Objet : DAENV - 2021-DDAE-CarrièreDesTines-SixtFerAcheval - Demande de compléments

Suite au dépôt, le 21 octobre 2021, de notre dossier de demande d'autorisation environnementale relatif à l'exploitation de la Carrière des Tines sur la Commune de Sixt-Fer-à-Cheval, vous nous avez fait parvenir le 7 décembre 2021 une correspondance émise par le Service Eau-Environnement (SEE) de la DDT, qui appelle une réponse dont vous trouverez les éléments ci-dessous :

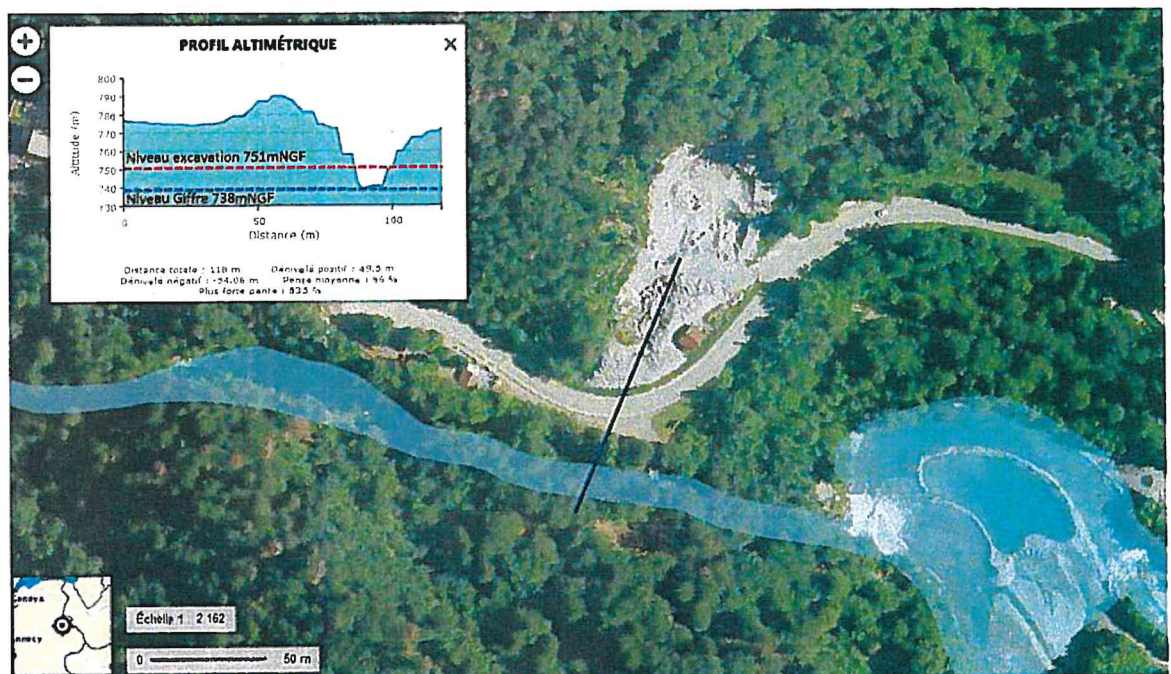
- Excavation / Ecoulements souterrains et indépendance vis-à-vis du Giffre :

Des eaux peuvent circuler dans les fractures de l'Urgonien (circulations karstiques) pour émerger ensuite à la faveur d'une rupture de pente dans un placage morainique.

Par ailleurs, au niveau de l'exploitation antérieure, aucun niveau d'eau n'a été recoupé. La future exploitation est prévue en surface dans le prolongement Nord de l'exploitation antérieure, en amont de l'ancienne carrière, ainsi qu'en excavation jusqu'à -15m par rapport au niveau actuel.

Compte tenu de l'absence de placage morainique au droit du site de la carrière, aucun aquifère ne sera intercepté par la future exploitation, y compris lors des 4 dernières années excavation jusqu'à - 15m. Des venues d'eau (issues de la pluie directe ou des circulations karstiques de l'Urgonien) pourront être rencontrées, avec de très faibles débits (suintements), qui seront probablement temporaires.

Profil altimétrique : source Géoportail

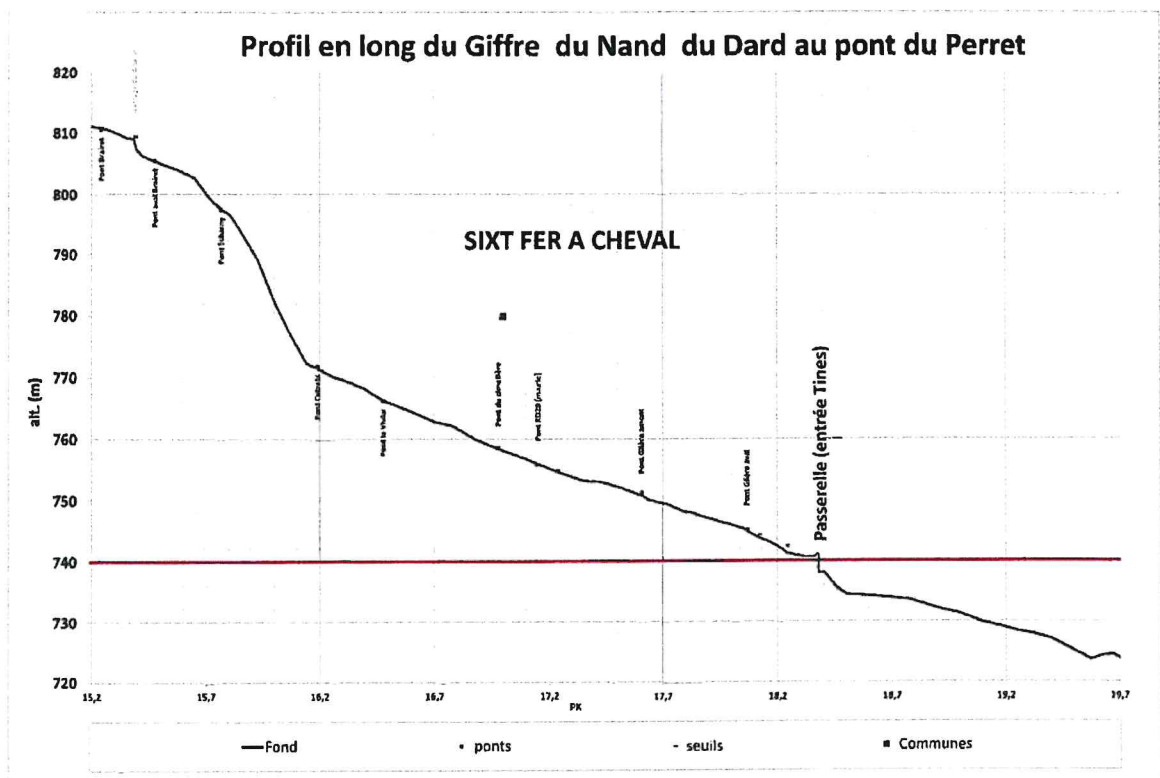
Concernant l'indépendance vis-à-vis du Giffre, le profil topographique (source Géoportail) ci-dessous illustre à la fois la distance entre la carrière et le Giffre et leurs niveaux altimétriques, respectivement à 751 mNGF en fond d'excavation de la carrière et entre 738 et 741 mNGF pour le Giffre respectivement en aval et amont du seuil de la passerelle en entrée des Gorges des Tines (voir également le profil en long du Giffre joint dans la suite, source Etude Hydratec/SM3A 2016 relative à l'inondabilité de la vallée du Giffre et de certains affluents).

Cette différence de 10-13m en altitude et de près de 100m en distance permet de justifier de l'indépendance de l'excavation prévue dans le cadre de l'exploitation de la carrière vis-à-vis du Giffre.
